Naturschutz- und Wasserrecht
Errichtung eines Speicherbeckens durch die Grasgehren Betriebs GmbH auf Fl.Nr. 2202 der Gemarkung Bolsterlang

Hier: Stellungnahme des BUND Naturschutz in Bayern e. V. (BN)

Bild: Ein Reh ist in das Speicherbecken Warmatsgund (Wasserkraftwerk) eingebrochen.

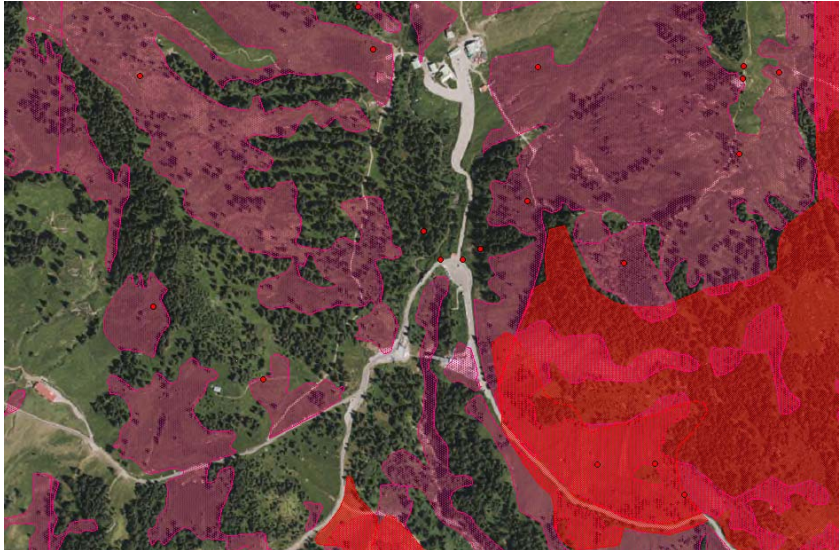
Schneehasen sind im Grasgehrenkessel nachgewiesen. Beeinträchtigungen des Eingriffs ergeben sich durch Habitatzerstörung, Beleuchtung und Beschallung (während der Beschneiung / Pistenpräparation). Auch besteht die Gefahr einer ökologischen Falle für Säugetiere. Eine leichte Vereisung des Speicherbeckens kann u.E. nicht ausgeschlossen werden. Bei vereisten Rändern kann das Verlassen des Teiches mindestens für kleinere und mittelgrosse Tiere unmöglich werden. Zusätzlich

besteht die Gefahr dass Tiere bei leichter Vereisung der Oberfläche ins Wasser einbrechen.
